## 糾 正 案 文

壹、被糾正機關：經濟部、台灣電力股份有限公司。

貳、案由：台灣電力股份有限公司對蘭嶼低階核廢棄物之檢整作業未盡落實，與放射性物料管理法之規定有悖；另該公司低放貯存場執行三級品管制度未盡周延，與三級品管制度規範意旨不符，經濟部亦未善盡督導責任，均核有違失，爰依法提案糾正。

表1 108年3月6日，本院履勘蘭嶼貯存場相片一覽表

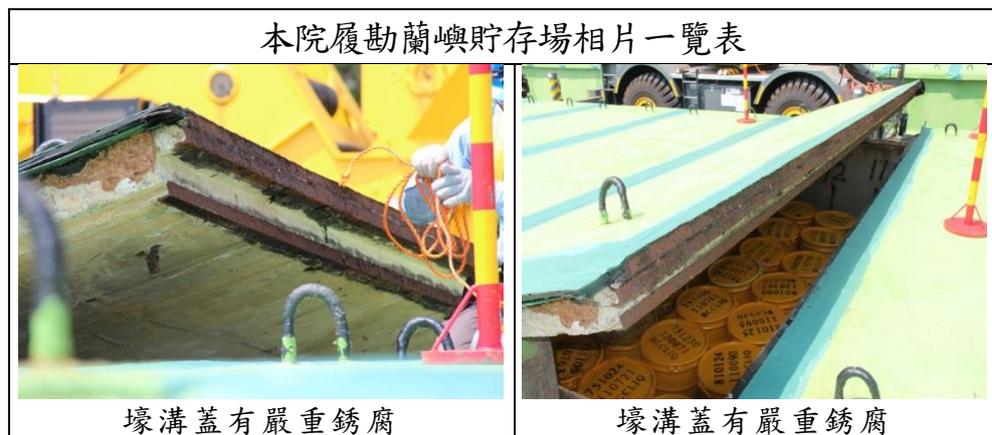
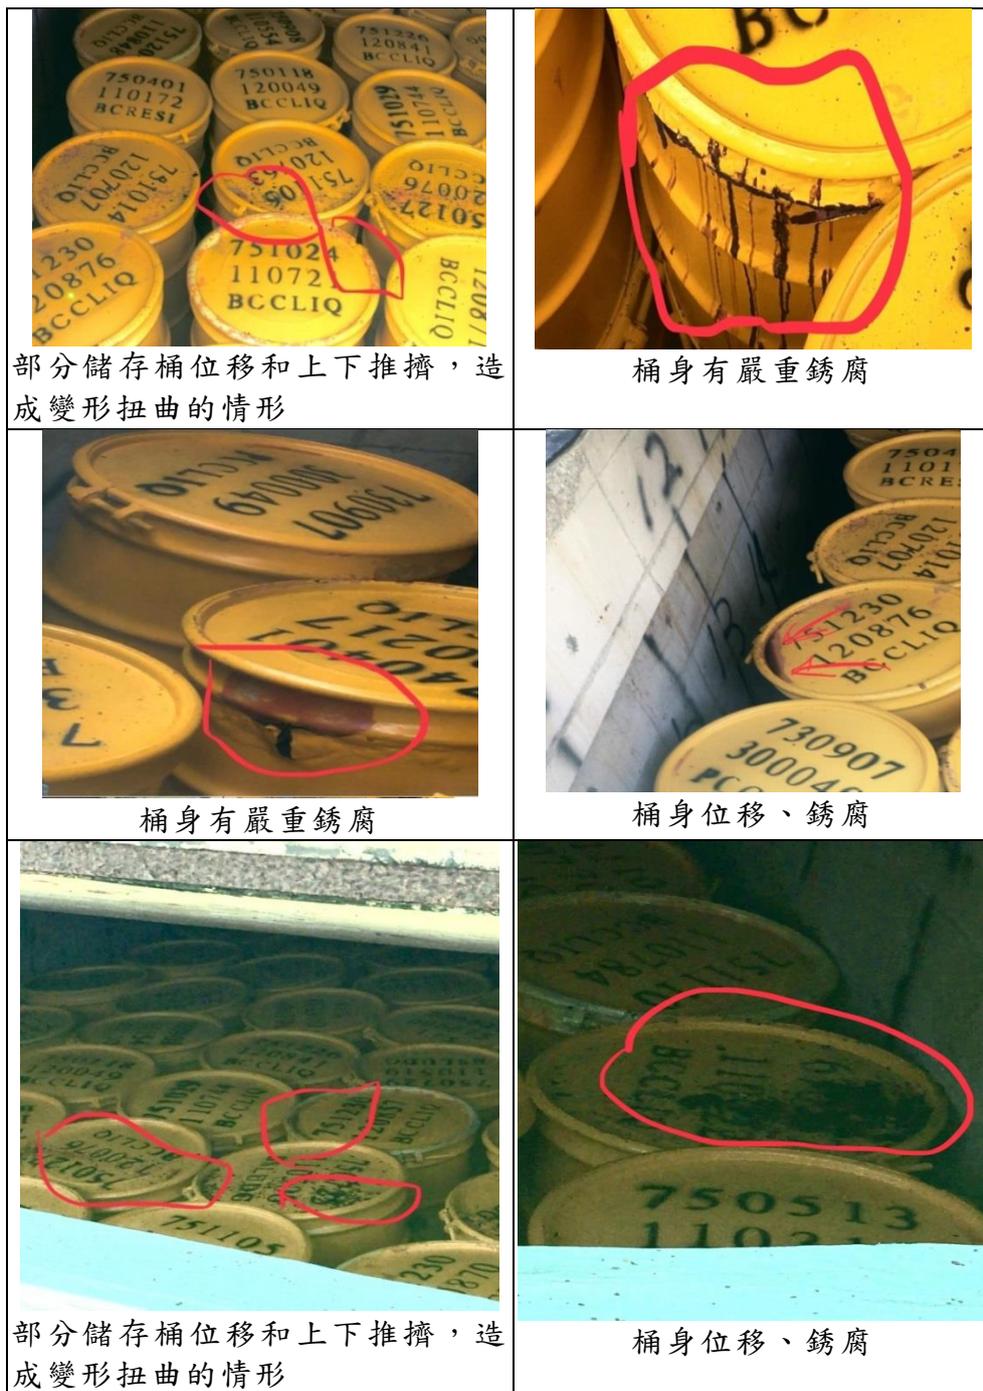
(1)低階核廢棄物貯存場從台電公司96年至100年間，進行整檢6萬多核廢棄物桶之後，就已經封存近10年，經本院會同核安會、經濟部國營會、台電公司及勞動部相關主管人員開啟壕溝(3-2)，抽查發現許多位在上層(總共上下3層)的廢料桶有部分的壕溝蓋及桶身有嚴重銹腐、掉漆、桶蓋膨脹、累積油漬等現象，及相當多數的桶子在過去幾年發生顯著位移和上下推擠，造成變形扭曲的情形，而下層的桶子必然受壓而更多變型(如表1相片)。

(2) 部分儲存桶表面放射劑量率仍數百倍於自然環境<sup>2</sup>，雖然已經過將近40年的儲存，這些儲存

桶仍必需數百年的安全防護隔離；也顯示目前有相當多數在蘭嶼的儲存桶必須盡速進行進一步的整理檢修，並且放置到更合適的、乾燥且安全的防護環境。
